EN LO PRINCIPAL: SE TENGAN PRESENTE CONSIDERACIONES RESPECTO DE LOS INFORMES DE LOS OAECA; **PRIMER OTROSÍ:** ACOMPAÑA DOCUMENTOS. **SEGUNDO OTROSÍ:** ACOMPAÑA VÍDEOS EN LINK.

HONORABLE COMITÉ DE MINISTROS

MARIO GALINDO VILLARROEL, abogado, en representación de SOCIEDAD URBANIZADORA REÑACA CONCÓN S.A., al Honorable Comité de Ministros ("H.CM"), respetuosamente digo:

Imagen propia. Extracto-Colector Cornisa- Plan Maestro (PM) de Aguas Lluvias de Concón

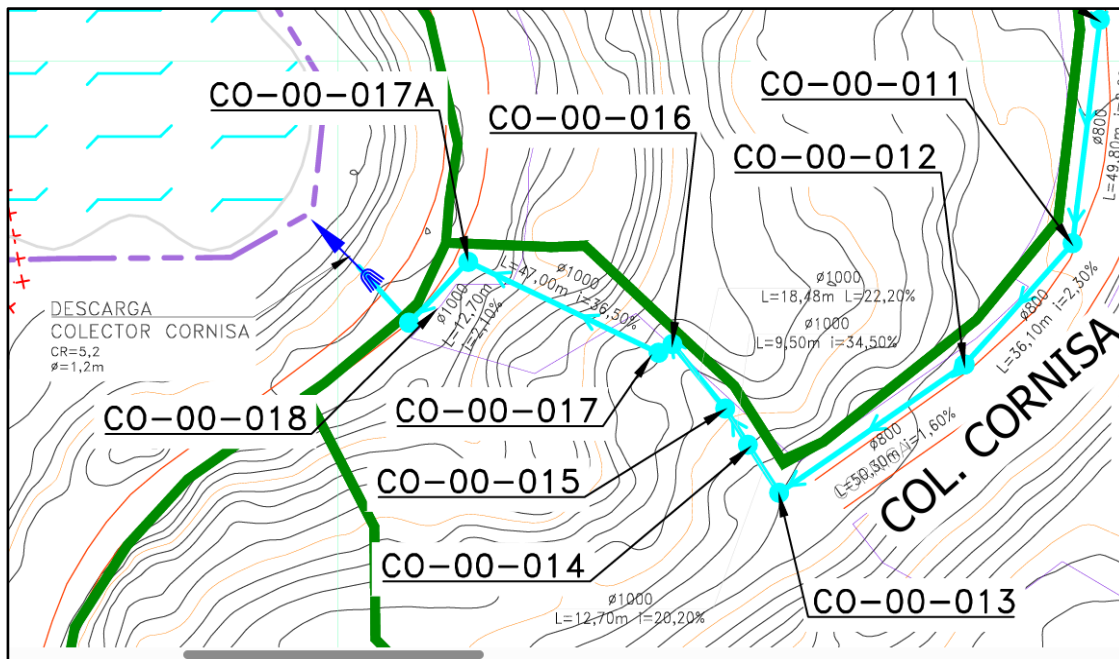
- Existen 5 cámaras NO registradas en el Plan Maestro de Aguas Lluvias.

Imagen propia. Extracto Levantamiento Topográfico - Colector Cornisa- Reconsa 2025

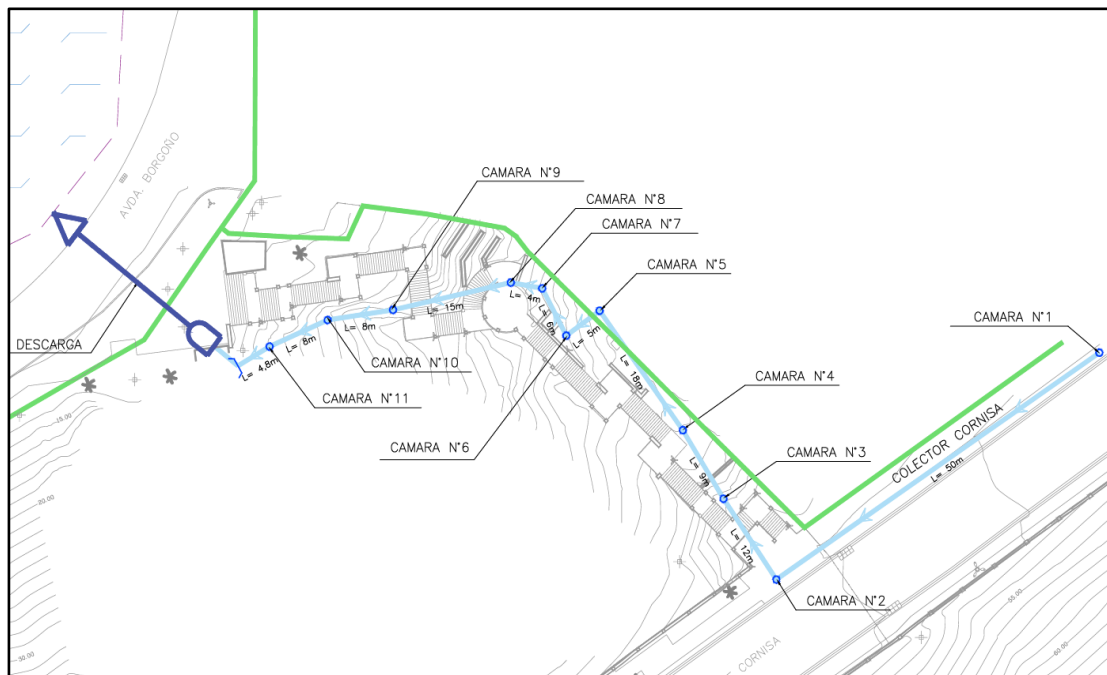
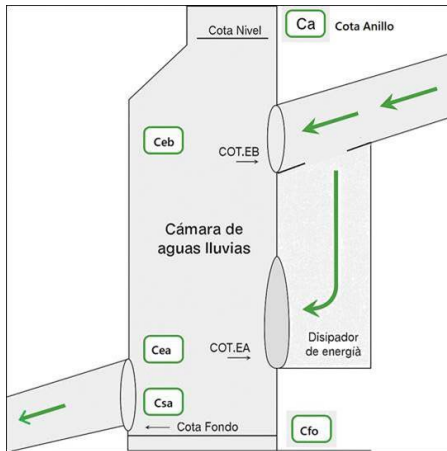
- Todas las cámaras existentes presentan en la entrada interior del ducto, un salto de 1,5 mts de altura, que opera como dissipador de energía. No registrado en el Plan Maestro de Aguas Lluvias.

- La pendiente del Colector en el tramo es inferior a la considerada en el plan maestro, incluyendo el tramo comprendido entre las cámaras CE-CO-00-014 al CE-CO-00-016, considerado como “de altas pendientes” en los dos informes emitidos por Estellé, como se muestra en cuadro comparativo adjunto.
